Oggetto: [ID_VIP: 9680] **MAR DI SARDEGNA E PROVINCIA DEL SUD SARDEGNA (comuni di Portoscuso, Gonnese, Carbonia, Iglesias, Villamassargia, Musei, Vallermosa, Decimoputzu, Villasor, Serramanna e Nuraminis) – Progetto di parco eolico flottante nel Mare di Sardegna sud-occidentale, nel settore geografico ovest-nord-ovest delle coste di Portoscuso e dell'isola di San Pietro, costituito da 42 aerogeneratori per una potenza nominale massima di 504 MW, con opere di connessione alla RTN.**

Procedura di VIA ex art. 23 del Decreto legislativo n. 152 del 2006 nell'ambito del provvedimento unico (art. 27 – PNIEC).

Proponente: Ichnusa Wind Power S.r.l.

Parere tecnico della Soprintendenza Speciale per il PNRR.

Stralcio dell'elaborato C0421YR34ARCMR00a - VERIFICA PREVENTIVA DELL'INTERESSE ARCHEOLOGICO A MARE: le frecce indicano la localizzazione dei target archeologici TA1 e TA rispetto al cavidotto sottomarino

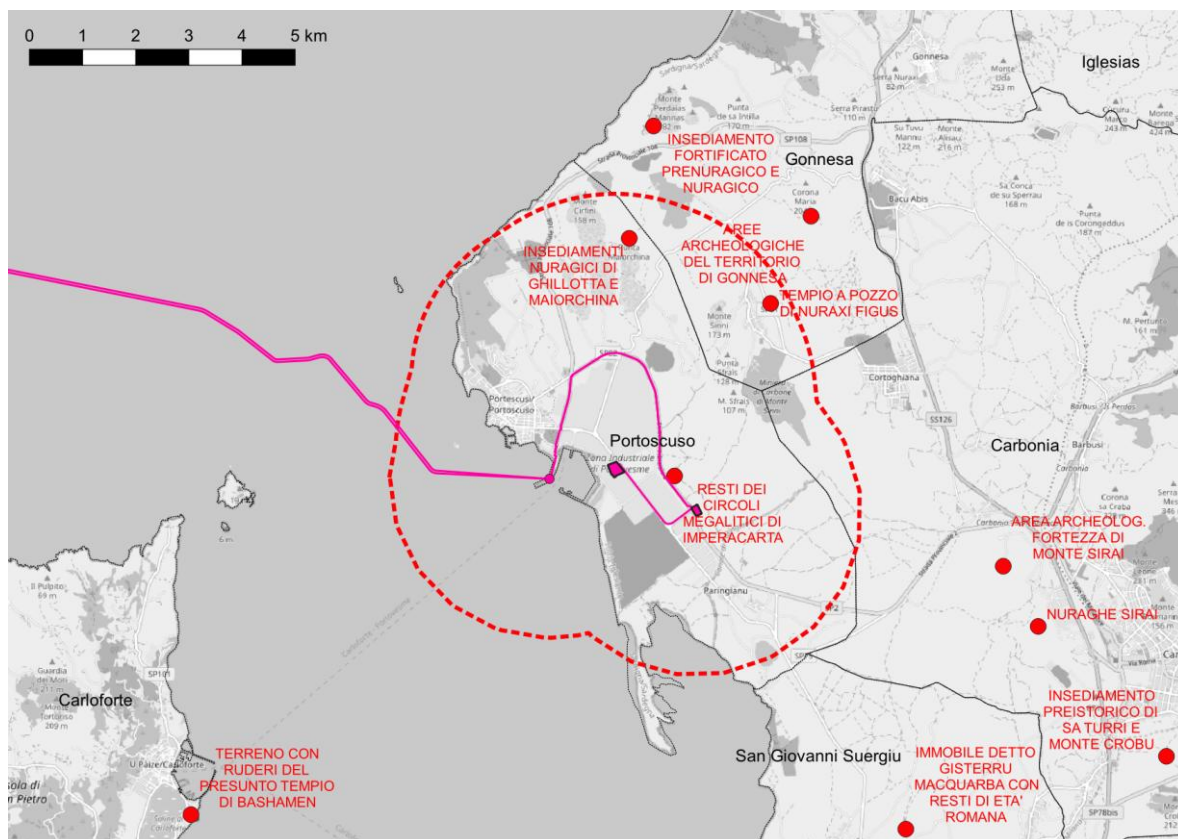
Per quanto concerne l'ambito subacqueo, la documentazione prodromica alla verifica preventiva dell'interesse archeologico relativa alle opere a mare ha individuato due target archeologici, denominati TA1 e TA2, interpretati come relitti di età romana. Il primo è localizzato a circa 6,7 miglia dalla costa e il secondo a circa 13 miglia dalla costa; in corrispondenza di tali target il rischio archeologico è stato qualificato come esplicito, pur essendo i due siti posti al di fuori della portata diretta delle lavorazioni, a circa 1 km dal punto di posa dell'elettrodotto marino di connessione tra il campo eolico e la costa. **La Soprintendenza Nazionale per il Patrimonio Culturale Subacqueo ha tuttavia evidenziato che non possono essere esclusi impatti negativi sul patrimonio culturale subacqueo eventualmente ancora conservato sui fondali e non identificato durante le attività di ricerca in mare.**

La criticità, pertanto, deriva dalla compresenza di patrimonio archeologico sommerso noto lungo il corridoio marino di riferimento, dalla natura delle lavorazioni previste e dal carattere necessariamente non esaustivo della conoscenza archeologica dei fondali. Anche laddove il rischio archeologico generale sia stato stimato basso, **la prossimità dei relitti al corridoio dell'elettrodotto e la possibilità di ulteriori evidenze non individuate rendono le attività di posa, eventuale bonifica bellica, ancoraggio, movimentazione e scavo dei fondali suscettibili di interferire con beni archeologici sommersi ignoti o non ancora pienamente documentati.**

A tale quadro si aggiungono le **carenze documentali rilevate dalla Soprintendenza Nazionale per il Patrimonio Culturale Subacqueo, con particolare riferimento alla mancanza delle schede MOSI e MOPR relative alla porzione marittima del progetto e alla mancata trasmissione della copia fisica dei dati grezzi derivati dalle indagini strumentali e dalle ricognizioni video effettuate con ROV.** Tali carenze incidono sulla completezza del quadro conoscitivo e non consentono di ritenere pienamente definita, sotto il profilo tecnico-archeologico, la valutazione preventiva degli effetti delle opere a mare. Ne consegue che le prescrizioni di assistenza archeologica in corso d'opera assumono un ruolo sostanziale, poiché finalizzate alla gestione di un rischio residuo che non può considerarsi eliminato in fase istruttoria.

7. In caso di rinvenimento, anche solo presunto, di depositi, strutture, materiali, relitti, anomalie o contesti di possibile interesse archeologico subacqueo, le lavorazioni dovranno essere immediatamente sospese nel tratto interessato e dovrà esserne data tempestiva comunicazione alla Soprintendenza competente per i provvedimenti di competenza. In tal caso potrà essere disposto l'ampliamento delle aree di indagine, l'esecuzione di ulteriori accertamenti, la documentazione di dettaglio e la messa in sicurezza del contesto rinvenuto; potrà inoltre rendersi necessaria la modifica, anche sostanziale, del progetto e/o delle modalità di realizzazione delle opere.

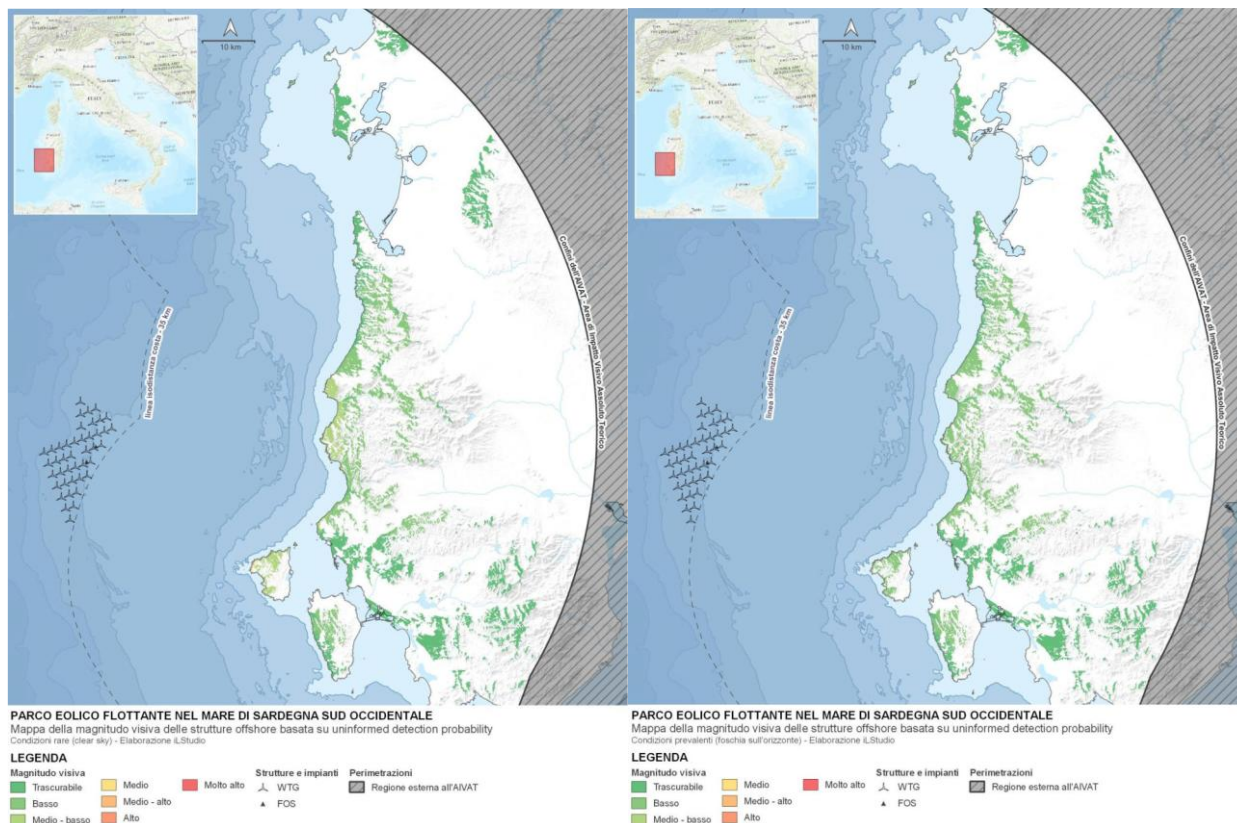
PRESO ATTO che, come descritto nella Sezione 11.2 – “Impatti connessi alla visibilità delle opere” dell'elaborato Studio di Impatto Ambientale – Parte 3 di 3 (elaborato P002PUA_YR000RELSIA02a2025, pp. 6–60), il Proponente ha condotto uno studio specifico volto a stimare la visibilità e l'intervisibilità del parco eolico off-shore dalle principali coste e dai rilievi del Sulcis-Iglesiente e delle isole minori prospicienti, così come quelle delle opere a terra rappresentate dalle opere di connessione (Stazioni elettriche e elettrodotti aerei). Il documento individua i punti di osservazione costieri e insulari prescelti per le simulazioni: le località di Portoscuso e Capo Altano lungo la costa continentale, l'Isola Piana e Carloforte sull'Isola di San Pietro, l'Isola di Sant'Antioco, nonché i rilievi interni di Gonnese e Iglesias, ritenuti rappresentativi dei principali punti panoramici con visuale aperta verso mare. La metodologia di analisi adottata è basata su simulazioni che integrano modelli digitali tridimensionali integrati, dati di elevazione e linee di vista (DEM con Ground Sample Distance pari a 90 m), tenendo conto della curvatura terrestre, delle condizioni atmosferiche tipiche e dei gradienti di visibilità in funzione della luminosità e della riflessione marina. Viene, inoltre, precisato nel documento, che *la visibilità delle turbine, aventi un'altezza massima di 285 m*, è stata valutata per diverse condizioni meteorologiche, distinguendo tra giornate limpide, foschia media e bassa visibilità. I fotoinserti e i rendering panoramici eseguiti da Porto Paglia, Capo Altano e dall'Isola di San Pietro mostrano le turbine come elementi puntuali all'orizzonte, talvolta percepibili come leggere linee verticali chiare in contrasto con il mare, particolarmente visibili in controluce o in condizioni di elevata trasparenza atmosferica. La valutazione qualitativa della percettibilità classifica le aree di osservazione in tre fasce di impatto visivo: impercettibile, parzialmente visibile e visibile. Il rischio di percezione è definito “medio” per le coste di Portoscuso e per i rilievi retrostanti di Gonnese e Iglesias, “basso” per l'isola di Sant'Antioco, e “impercettibile” per i settori interni del Campidano. La relazione sottolinea che la percettibilità è influenzata sia dall'altezza delle torri sia dal fenomeno ottico della rifrazione, che in condizioni di luce radente può amplificare il contrasto con l'orizzonte marino. Riguardo al tema degli effetti cumulativi e della variabilità atmosferica, lo studio osserva che - in presenza di altri impianti eolici off-shore autorizzati o proposti nel medesimo tratto di mare - la visibilità complessiva “potrebbe generare un pattern di emergenze verticali ripetute lungo l'orizzonte”, pur definendo tale evenienza “di percezione discontinua e condizionata dalla limpidezza dell'aria”. Infine, si evidenzia che “le turbine risultano percepibili come elementi puntuali all'orizzonte marino in giornate limpide, con maggiore visibilità dai rilievi costieri di Portoscuso e di Gonnese”. Lo studio conclude quindi che l'impianto non costituirebbe “elemento dominante

nella percezione ordinaria del paesaggio costiero”, riconoscendo una percezione visiva intermittente e non trascurabile in condizioni atmosferiche favorevoli.

TENUTO CONTO che la letteratura scientifica e tecnica di riferimento in materia di valutazione degli impatti paesaggistici e visuali degli impianti eolici off-shore — tra cui gli studi di Maslov et al. (2017), Sullivan (BOEM 2021-032), Sullivan, Meyer e Palmer (NPS, 2021) e Martorana et al. (2024), nonché il contributo giuridico-comparativo di Spadaro (2022) — è concorde nell'evidenziare che la distanza dalla costa non costituisce parametro sufficiente a escludere la percepibilità dell'impianto, dovendo la valutazione tenere conto di molteplici fattori complessi, tra cui l'altezza complessiva degli aerogeneratori, la configurazione planimetrica del campo, il numero di turbine distinguibili, la quota dell'osservatore e curvatura terrestre; pertanto le fotosimulazioni prodotte dal proponente costituiscono, sebbene in assenza di impianti esistenti di dimensioni raffrontabili, una base che consente di apprezzare l'entità degli impatti visuali e di definire le misure di mitigazione e di monitoraggio idonee a ridurre l'incidenza percettiva dell'impianto sui paesaggi costieri interessati.
